Problemas por tensores deformados

804501 – Cojinete FORD – Sustituir tubería

En nuestra línea de Asistencia Técnica (☎ 902 011 799) hemos detectado un error en el catálogo de Embragues Turismo 2012.

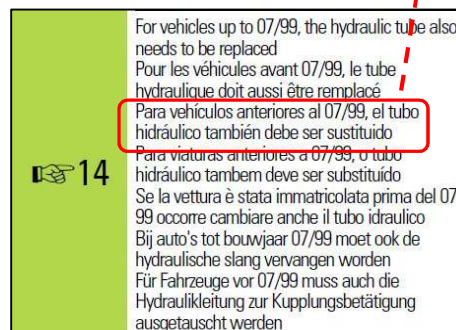
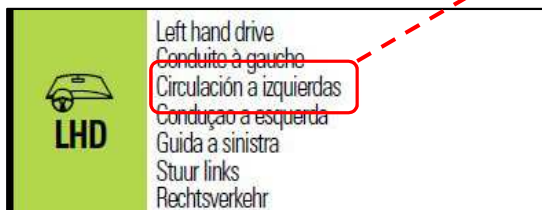
En algunas aplicaciones de Ford se indica con el símbolo  14 que para el montaje del cojinete hidráulico ref. **804501** hay que sustituir el tubo hidráulico del circuito. El problema lo tenemos cuando al consultar el catalogo vigente vemos que en la contra solapa donde vienen explicados los códigos o leyendas esta explicación se ha suprimido por error.

A continuación se adjunta el detalle que falta en el catalogo.

Le informamos que Valeo Service España actualmente no comercializa la referencia 804800. Si en su caso tuvieran la necesidad de cambiar la tubería para montar el cojinete nuevo, le facilitamos la referencia de Origen de dicha tubería (Ref. OE Ford 1095275).
